**Verslag huishoudelijke elektrische installatie op laagspanning en zeer lage spanning****Algemeen:**

Referentie: 009-20260730-04	Datum controle: 30/07/2026
Keurder: 009

Eigenaar: Onbekend	EAN-code: 541448820057809418
Adres installatie: Edingsesteenweg 21, 1730 - Asse	Nummer teller(s): 1sag3105141269
	Distributienetbeheerder installatie: Fluvius
Datum uitvoering installatie:	☒ Vóór 01/10/1981 ☐ Tussen 01/10/1981 en 01/06/2020 ☐ Vanaf 01/06/2020
Type:	☒ Wooneenheid ☐ Niet-huishoudelijk ☐ PV ☐ Batterij ☐ Laadpaal

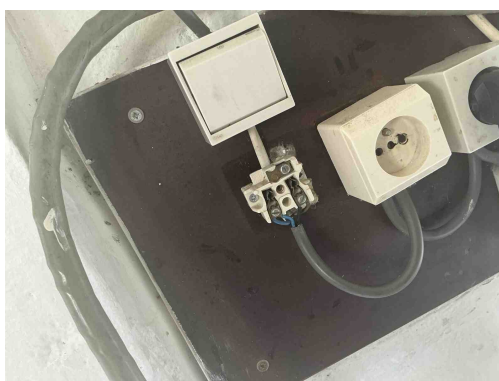
A16 - Er is geen continuïteit van de beschermingsgeleider van de contactdoos (Boek 1: 5.4.3.4).

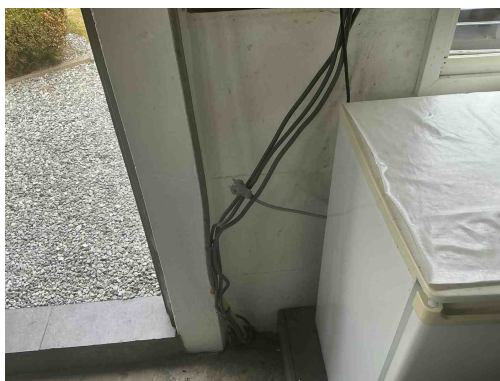
T11 - De contactdozen waarvan de toegekende stroomsterkte maximaal 16A en de toegekende spanning maximaal 250V bedraagt en niet bedoeld zijn voor de voeding van een of meerdere verbruikstoestellen voor een specifiek doel en niet geplaatst zijn in of op schakel- en verdeelborden, beschikken niet of IPXX-D (incl. gemeenschappelijke delen residentieel geheel) (Boek 1: 4.2.2.3/5.3.5.2).

T23 - Het elektrisch materiaal is beschadigd. (Boek 1: 1.4.1.3).

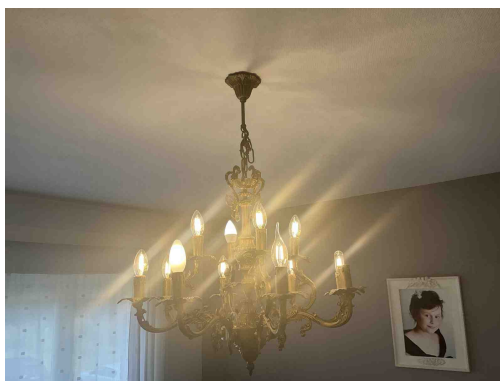
Klasse 0 is verboden

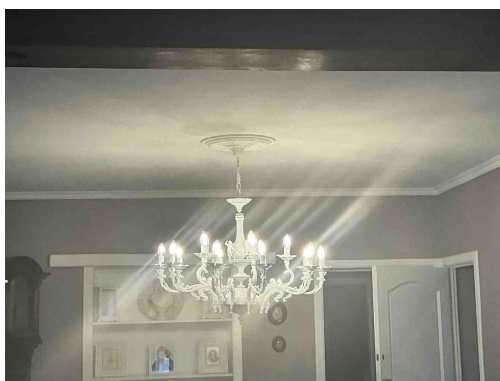
Klasse 0 is verboden
